製品カタログの誤記のお知らせとお詫びについて

弊社ジャストベース JE II 型(角形鋼管用)・JE I 型(円形鋼管用)の製品カタログ(Ver.7.0)におきまして、下記の通り誤記がありましたのでお知らせ致しますと共に、お詫びを申し上げます。

アンカーボルトの基礎柱型の天端～アンカーボルト天端までの寸法（製品カタログ P.11）

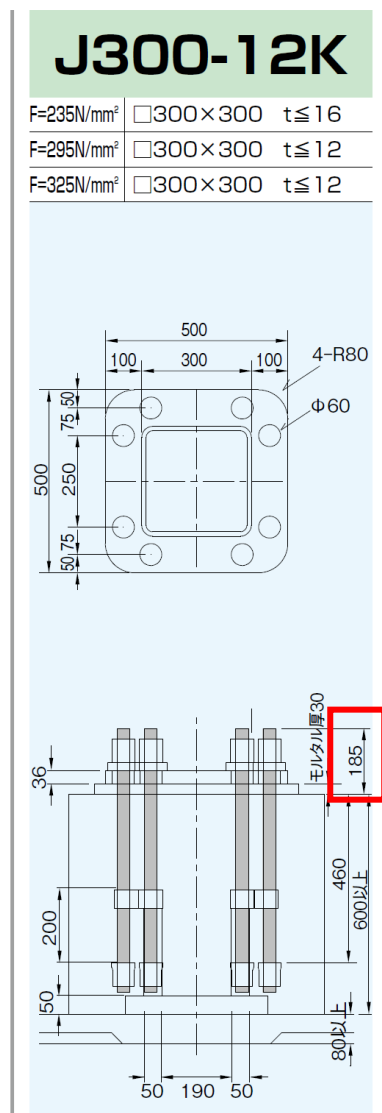
ジャストベース JE II 型（角形鋼管用） J 300-12K

誤) 185mm 正) 180mm

基礎柱型天端～アンカーボルト天端
誤) 185mm
正) 180mm
